Quesiti e risposte fornite in merito alla Norma CEI 64-20:2023

Campo di applicazione della Norma

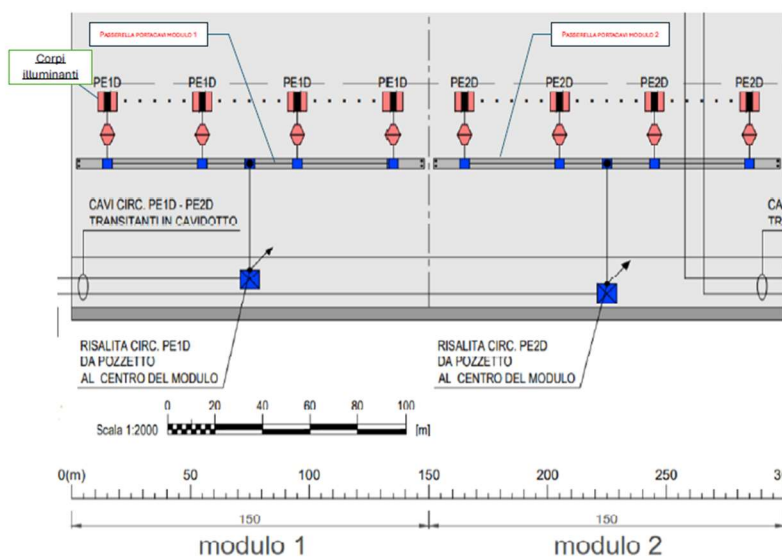
Nello schema, un incendio del quadro di modulo determina la disalimentazione dell'intera impiantistica del modulo a prescindere dalla prestazione della passerella.

Si chiede se sia possibile installare passerelle NON resistenti al fuoco in base al principio di modularità nel caso in cui venga garantita la discontinuità meccanica tra le passerelle e, di conseguenza, la continuità dell'alimentazione di tutti gli impianti afferenti ai quadri di modulo non interessati dall'incendio.

La soluzione risponde adeguatamente al principio di indipendenza incidentale dei moduli per tutti quegli impianti che non devono funzionare in caso di incidente.

Viceversa, per l'alimentazione di tutte le apparecchiature del modulo che devono funzionare in caso di esposizione termica da incendio è necessario predisporre canalizzazioni protette da detta esposizione.
